Progetto: Progetto eolico denominato "Monte Cerchio" della potenza complessiva di 43,4 MW e relative opere connesse, sito nei Comuni di CAIRO MONTENOTTE e CENGIO in provincia di Savona e SALICETO in provincia di Cuneo

Procedura: Valutazione Impatto Ambientale (PNIEC-PNRR)

Codice Procedura: 10686

OSSERVAZIONI ANCHE PROCEDURALI IN RELAZIONE ALLA DOCUMENTAZIONE INTEGRATIVA

Figura 3.2: Ubicazione sorgente su CTR e sua distanza dalla strada di accesso – Punti gialli ubicazione su portale regionale delle opere di derivazione

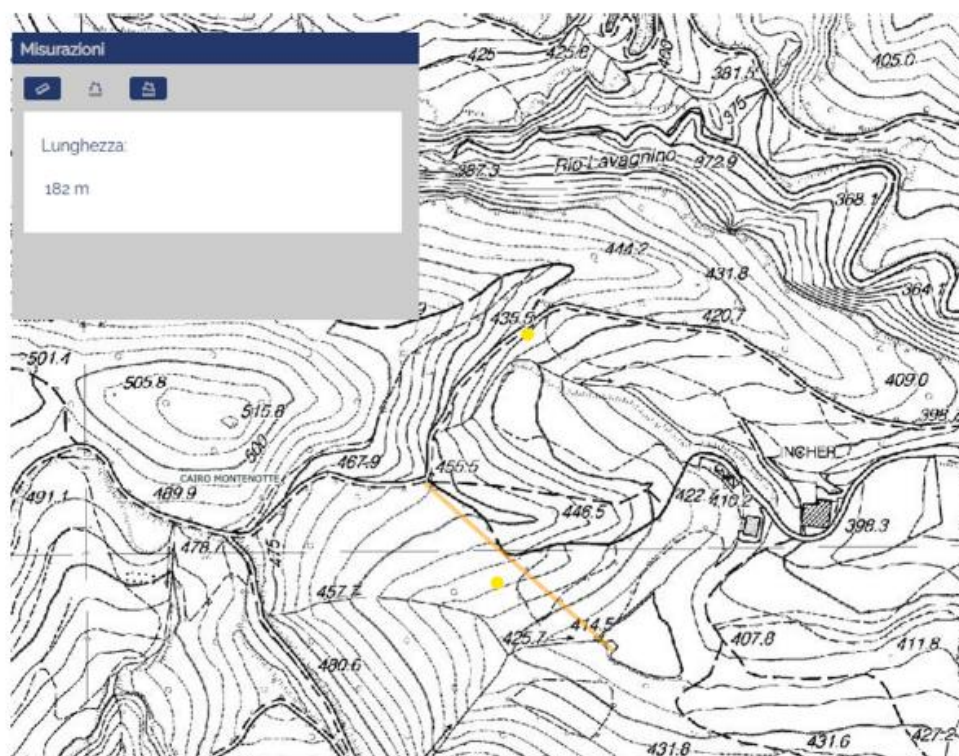
Per quanto riguarda le opere riferibili all'invaso principale, ed alla possibile presenza di una, seppur modesta, sorgente ad esso associata, ritenuta esaurita durante il sopralluogo svolto dalla Geol. Garello già descritto, si significa che l'ubicazione della sorgente, così come rappresentata nelle cartografie in atti, è posta, nel punto più vicino, ad una distanza di circa 180 metri dalla futura strada di accesso al parco eolico, mentre per quanto riguarda il pozzo, la distanza minima si riduce a 120 metri come visibile nelle successive immagini.

Il fatto che nel 1999 la sorgente risultasse esaurita **NON RISULTA ASSOLUTAMENTE SIGNIFICATIVO**
È ben noto che le sorgenti si riattivano, e sono legate a fattori stagionali, climatici e spesso ciclici, dovuti alla frequenza delle precipitazioni e financo a modifiche di circolazione sotterranea per occlusioni di sistemi di fessure, diaclasi ecc...

Quindi, oggi, per esempio, potrebbe benissimo essere attiva.

I tecnici del proponente avrebbe dovuto, in termini, allegare a una documentazione fotografica di tale sorgente (o della sua inesistenza, non basta asserire che lo aveva detto la Dott.sa Garelli...), ed una ubicazione precisa georeferenziata della stessa a conferma di ciò che viene affermato.

Figura 3.3: Ubicazione pozzo su CTR e distanza dalla strada di accesso – Punti gialli ubicazione su portale regionale delle opere di derivazione

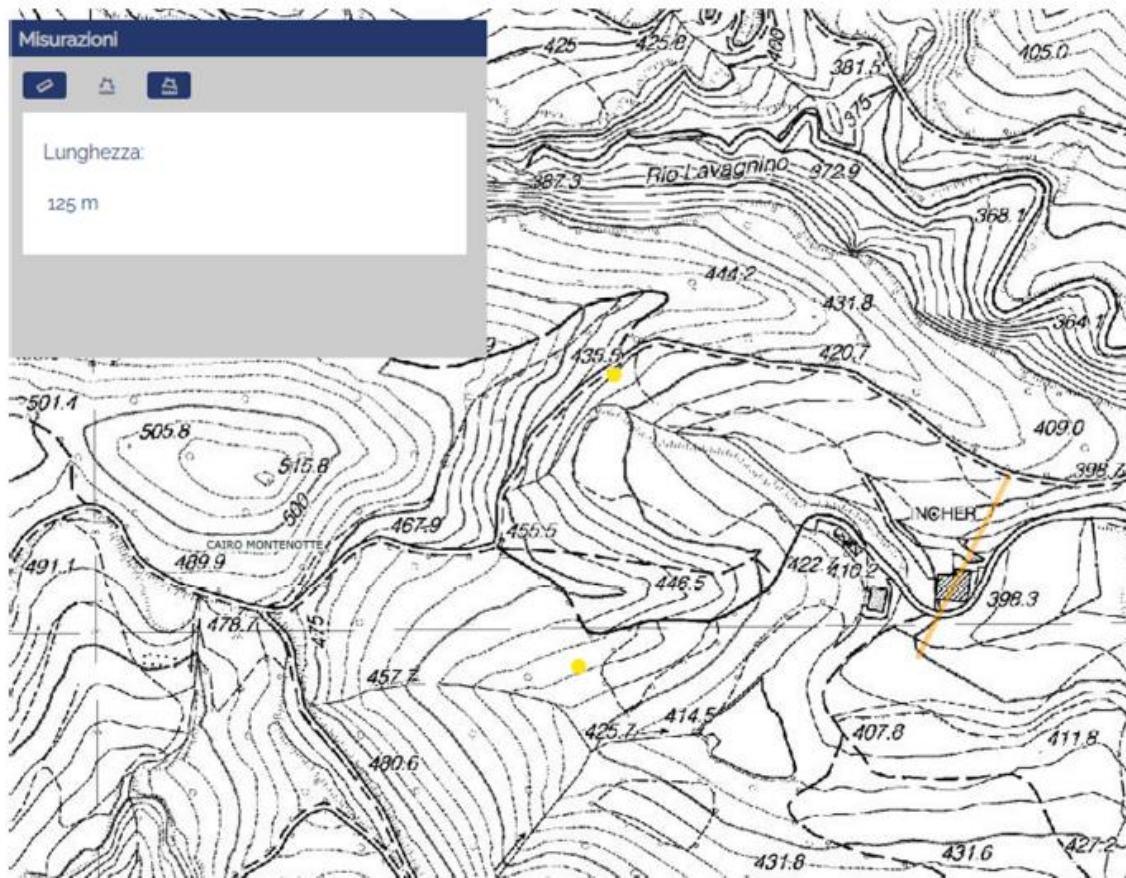
Stesse considerazioni possono farsi per il pozzo, prossimo a c.na Incher, il quale però, ha dinamiche di alimentazione più complesse e al quale potrebbe venir diminuita l'aliquota di acque superficiali nel caso di interventi di sbancamento particolarmente invasivi più a monte.

Che stratigrafia ha tale pozzo ³?

A che profondità si spinge?

Non viene specificato dai tecnici del Proponente. Non è dato comprendere come i medesimi possano escludere in ogni caso che i lavori della nuova “strada” poco più a monte, interferiscono con la ricarica di tale pozzo, se non me ne danno una descrizione e non mi informano circa il tipo di acquifero, ecc...

Figura 3.1: Documentazione agli atti della Difesa Suolo di Savona con ubicazione pozzo e sorgente

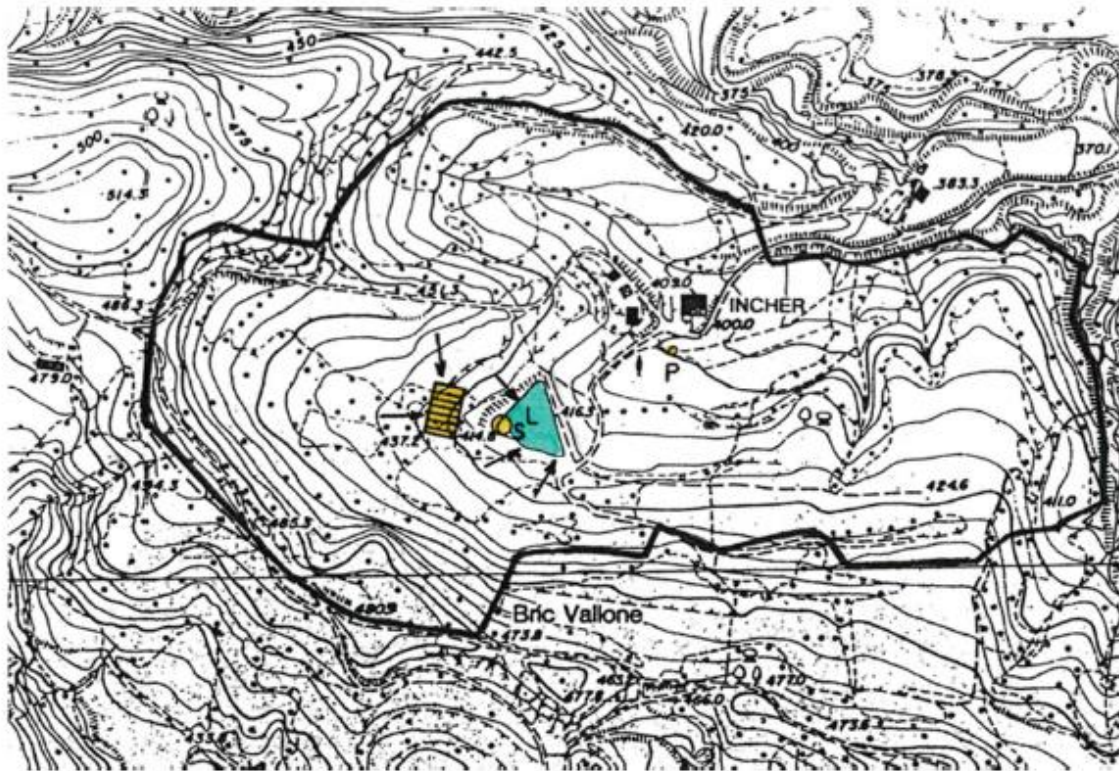
Alla luce di quanto emerso dagli approfondimenti resi con l’analisi della documentazione contenuta negli elaborati depositati presso gli Uffici della Difesa Suolo di Savona ed esaminati per mezzo di appositi accessi agli atti, si ritiene che qualora i due punti rappresentati nel portale regionale quali piccole derivazioni vogliono indicare il pozzo e la sorgente rappresentati entro gli elaborati del Dr. Gardenghi del 1985, e citati dalla Dr.ssa Garelo nel 1993, dove peraltro la sorgente viene data per prosciugata, questi non siano stati riportati correttamente dagli Uffici Regionali entro la cartografia visualizzabile tramite il portale regionale a causa della mancanza di elementi per la georeferenziazione, e che questi siano posti oltre 100 metri dalle opere stradali in progetto.

Anche qui l’onere della prova è a carico dei tecnici del Proponente, non basta asserirlo apoditticamente.

Non solo, mancano dati e prove di permeabilità attestanti l’inesistenza reale di una circolazione idrica sotterranea, e la supposta impermeabilità delle litologie in sito

Ovvero, mancando totalmente sezioni progettuali di scavo in raffronto tra la situazione attuale e quella di progetto, non è dato capire quanto tali scavi andranno ad “interferire” con il sottosuolo e quindi, con una eventuale circolazione idrica sotterranea che, forse prosegue verso sistemi di fratture profonde più a valle.

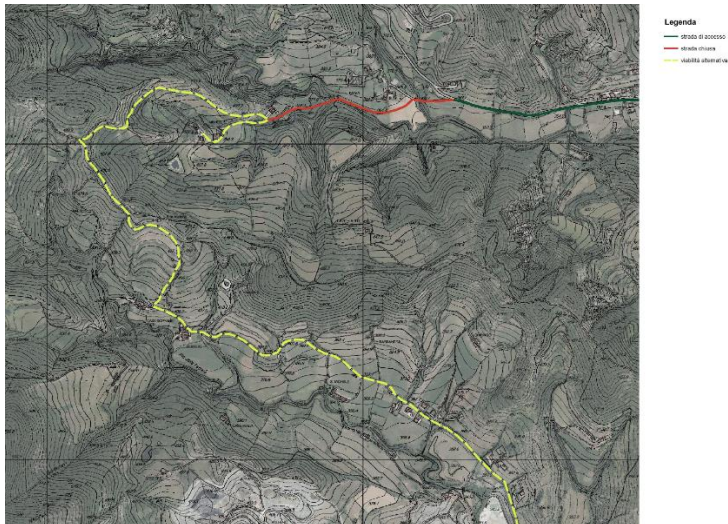
La strada indicata dai proponenti come alternativa_ - alla prova dei fatti - non ha potuto garantire agli abitanti la viabilità tanto che il Comune ha dovuto provvedere in emergenza a predisporre un ponte provvisorio. Considerando che è stato necessario preferire la costruzione di un ponte nuovo invece che procedere a rimettere in condizioni di viabilità tale strada, possiamo capire come questa era prima ed è ancora di più oggi, ben lontana dalla percorribilità per i residenti.

È impensabile quindi ipotizzare che i residenti possano fruire in futuro della viabilità alternativa presentata da Windtek

Gli eventi atmosferici che si sono abbattuti in loco nell'ultimo periodo ci hanno fornito – purtroppo- la prova provata che la viabilità alternativa proposta da Windtek nel proprio elaborato 219 non sia realmente in grado di offrire una strada percorribile alternativa.

Foto 2: dirupo cedimento in atto

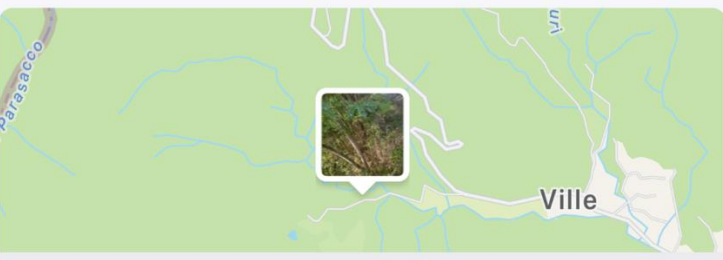
STATO ATTUALE: presenza di dirupi adiacenti alla strada con cedimento in atto non segnalati

L'esistenza di vari dirupi e relativi cedimenti già in atto nel tratto a partire da circa un centinaio di metri dal ponte direzione frazione di Incher, risulta evidente dalla documentazione fotografica indicata. La carreggiata della strada è segnata dal cedimento della parte all'estrema sinistra della carreggiata, tanto che permette il passaggio di una sola vettura per volta e nella parte verso monte.

In particolare la strada in oggetto si trova prospiciente i dirupi che si trovano a sinistra della sede stradale percorrendola con direzione di marcia SP 9 sito Montecerchio nell'elaborato troviamo le foto recenti dei dirupi. (cfr. all.1)

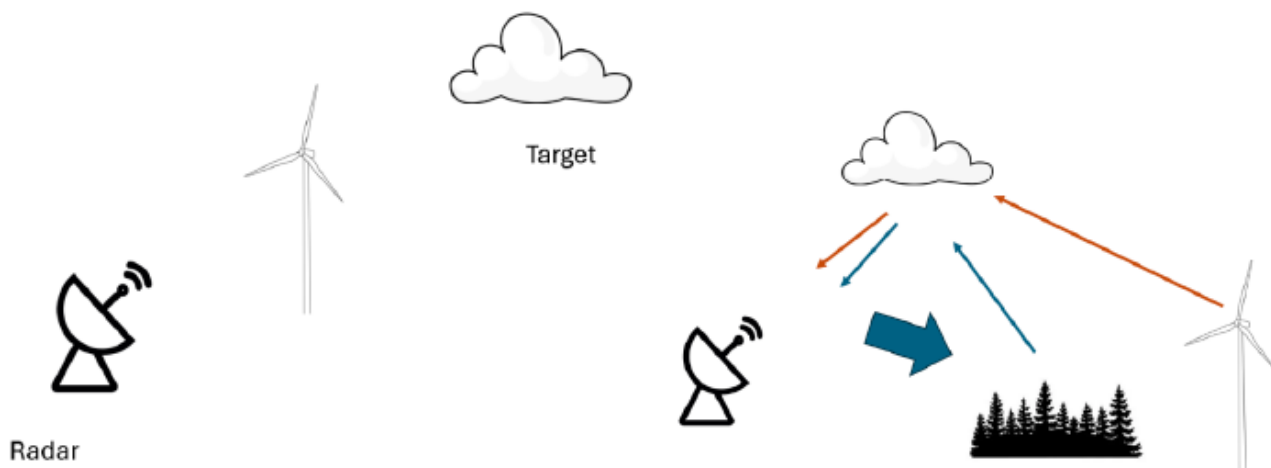
In alcuni casi questo falso positivo può essere così rilevante da poter essere frainteso addirittura per una TVS, Tornado Vortex Signature.

Come altre strutture che si trovino in prossimità del fascio, anche per le pale eoliche il segnale di ritorno **può condurre a una sottostima**.

Figura 5: Frapposizione del Parco Eolico Monte Cerchio con i due Radar gestiti da Arpa Piemonte.

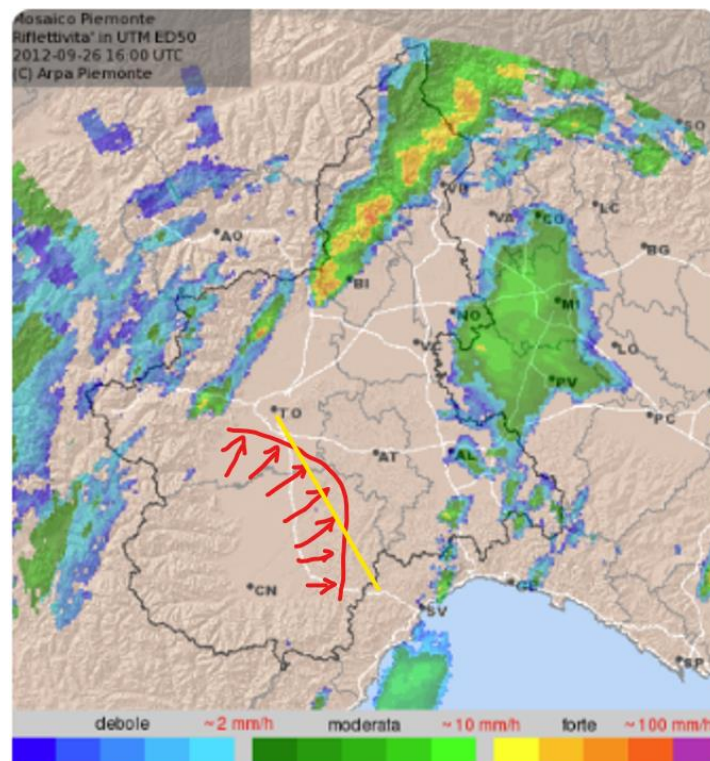
Il parco Eolico Monte Cerchio, come illustrato nella seguente immagine, si **frappa tra i due Radar gestiti da Arpa Piemonte**, in quello che è un noto corridoio delle perturbazioni provenienti dal nord-ovest della penisola. Questo per sottolineare che il disturbo generato ai Radar dall'installazione del parco eolico porterà a falsi eco e quindi a disturbare l'analisi dei dati per la correttezza delle previsioni meteorologiche.
